**Avis de la Mission Régionale d'Autorité environnementale
Nouvelle-Aquitaine
sur le projet de parc photovoltaïque de Cachen
sur la commune de Cachen (40)**

n°MRAe 2024APNA69

Localisation du projet : Commune de Cachen (40)
Maître d'ouvrage : Société SAS Centrale photovoltaïque de Cachen
Avis émis à la demande de l'Autorité décisionnaire : Préfète des Landes
En date du : 22 février 2024
Dans le cadre de la procédure d'autorisation: Permis de construire et autorisation de défrichement
L'Agence régionale de santé et la préfète de département au titre de ses attributions dans le domaine de l'environnement ayant été consultées.

Cartographie superposant projet et enjeux écologiques - extrait de l'étude d'impact p 192

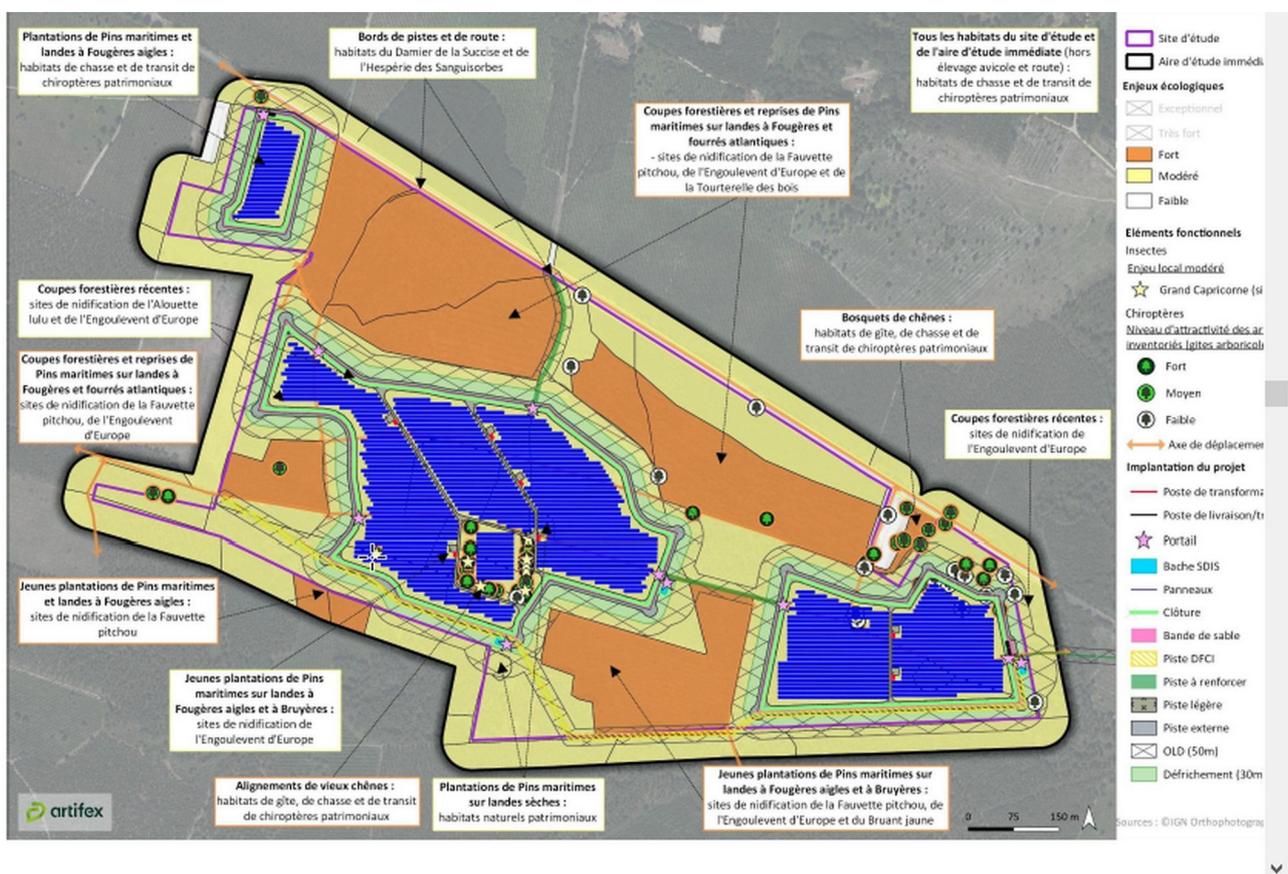
Le porteur de projet indique page 242 avoir privilégié l'évitement des secteurs les plus sensibles dans la conception du projet :

- l'évitement strict de l'ensemble des vieux chênes utilisés comme sites de ponte pour le Grand capricorne, constituant également des gîtes potentiels pour certaines espèces de chiroptères,
- l'évitement de l'habitat de la Fauvette Pitchou, qui affectionne les parcelles de reprise de pins et les jeunes plantations riches en ajoncs et fourrés,
- l'évitement partiel des arbres identifiés comme les plus favorables pour le gîte des chiroptères arboricoles.

Cartographie des défrichements – extrait de l'étude d'impact page 185.

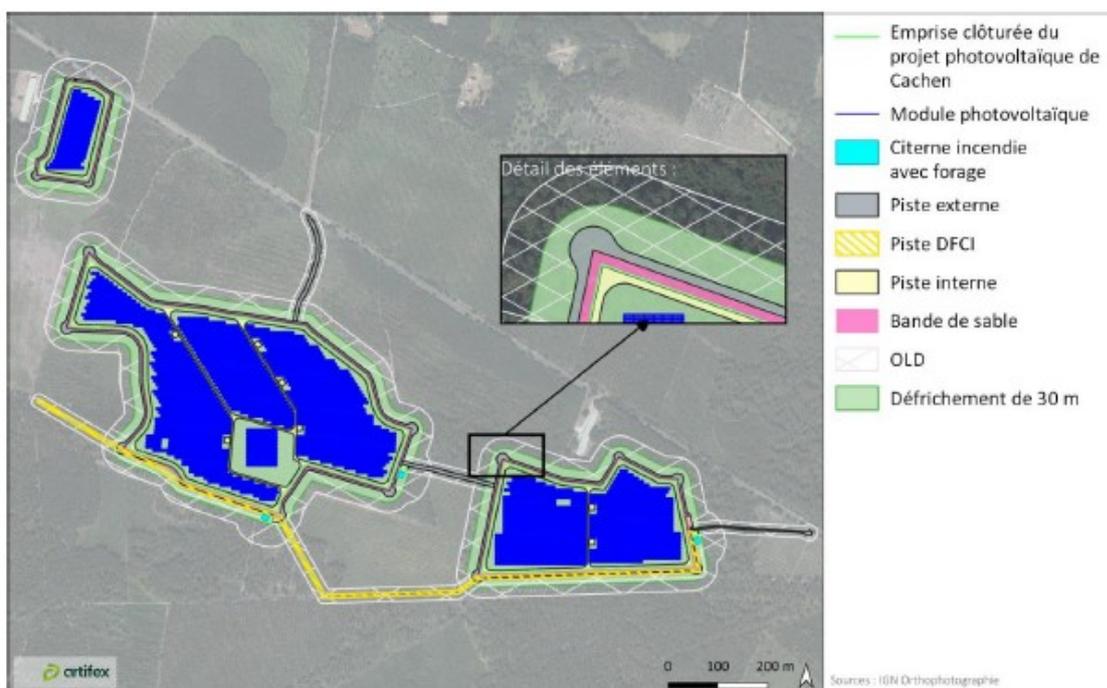
Le projet va toutefois entraîner des impacts résiduels significatifs :

- sur des habitats d'espèces protégées. Des mesures compensatoires sont prévues en faveur des populations d'Engoulevent d'Europe avec la sécurisation foncière d'une parcelle de 16,6 ha et la mise en place d'une gestion adaptée à l'espèce,
- sur 1 552 m² de landes sèches, habitat d'intérêt communautaire. Le projet envisage de recréer des landes sèches sur une surface 1,5 fois supérieure à celle détruite à proximité,
- sur les boisements. Une compensation de 54,3 ha est prévue au titre du défrichement (37,70 ha pour le projet et 16,6 ha pour la compensation écologique liée aux habitats d'espèces animales protégées) est prévue.

En conclusion, le porteur de projet a engagé une démarche d'évitement – réduction permettant de proposer des mesures pertinentes pour limiter les enjeux sur le milieu naturel et préserver une bonne partie des zones sensibles. **La MRAe note toutefois que le projet entraîne des mesures compensatoires très importantes liées au défrichement et à la destruction d'habitats d'espèces protégées.**
